Verslag huishoudelijke elektrische installatie op laagspanning en zeer lage spanning

Referentie: **011-20260930-03**	Datum controle: **30/09/2026**
Keurder: **011**

Eigenaar:	**Onbekend**	EAN-code:	**541448820052919259**
Adres installatie:	**Ruggeveldlaan 757 bus bus 301, 2100 - Antwerpen**	Nummer teller(s):	**1SAG1200377548**
		Distributienetbeheerder installatie:	**Fluvius**
Datum uitvoering installatie:	☐ Vóór 01/10/1981 ☑ Tussen 01/10/1981 en 01/06/2020 ☐ Vanaf 01/06/2020		
Type:	☑ Wooneenheid ☐ Niet-huishoudelijk ☐ PV ☐ Batterij ☐ Laadpaal

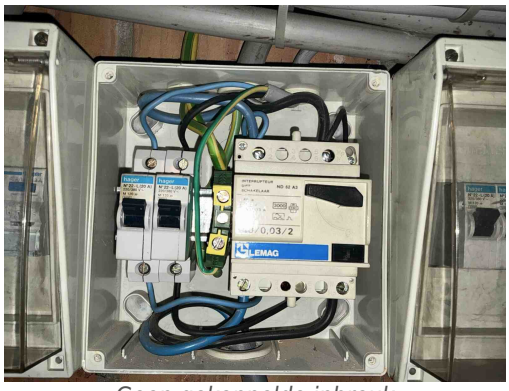
Geen gekoppelde inbreuk
